Rapport de contrôle d'installations électriques à basse et à très basse tension

RÉF. 114/2023/51804/01:1

DATE DU CONTRÔLE 18/01/2023 AGENT VISITEUR Julien Pierre
ADRESSE DU CONTRÔLE Emile Fourcault 11 - 6020 Dampremy TYPE DE CONTRÔLE Visite de contrôle (6.5.)

Adresse de l'installation	Emile Fourcault 11 - 6020 Dampremy
Type de locaux	Unité d'habitation (maison)
Objet du contrôle	Demande dans le cadre d'une vente
Client	
Responsable des travaux	non communiqué
Dérogations applicables/appliquées	Installations électriques domestiques ancien RGIE (8.2.2.)
Organisme à l'origine du PV précédent	BTV

Schéma(s) unifilaire(s) de l'installation

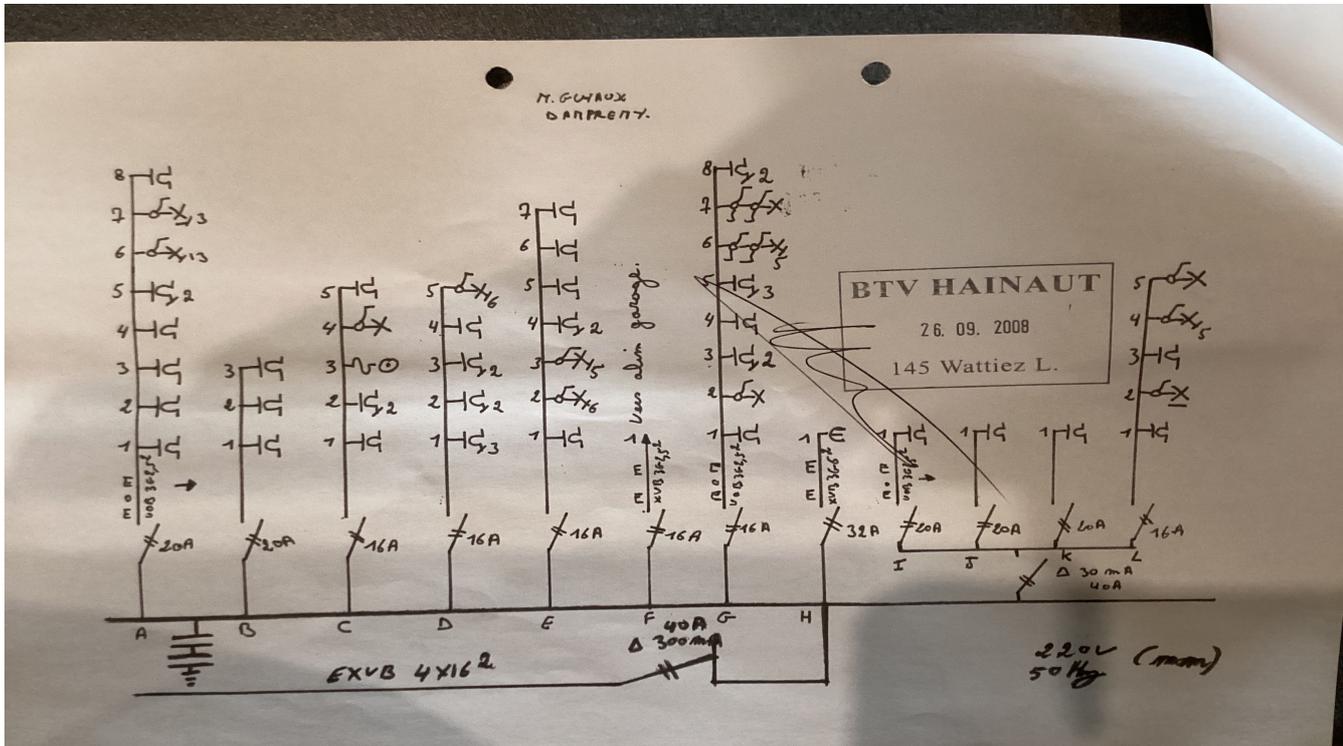
- La tension d'alimentation n'est pas indiquée clairement de manière apparente sur chaque tableau de répartition et de manoeuvre. - 3.1.3.3.a
- Les schémas unifilaires et plans de position ne correspondent pas à la réalité. - 3.1.2.;6.4.6.;6.5.7.;9.1.2.

- N'est pas renseigné sur les schémas unifilaires et plans de position l'adresse de l'installation, les coordonnées du responsable des travaux et du propriétaire. Ces derniers devront signer et dater ces schémas. - 3.1.2.;6.4.6.;6.5.7.;9.1.2.
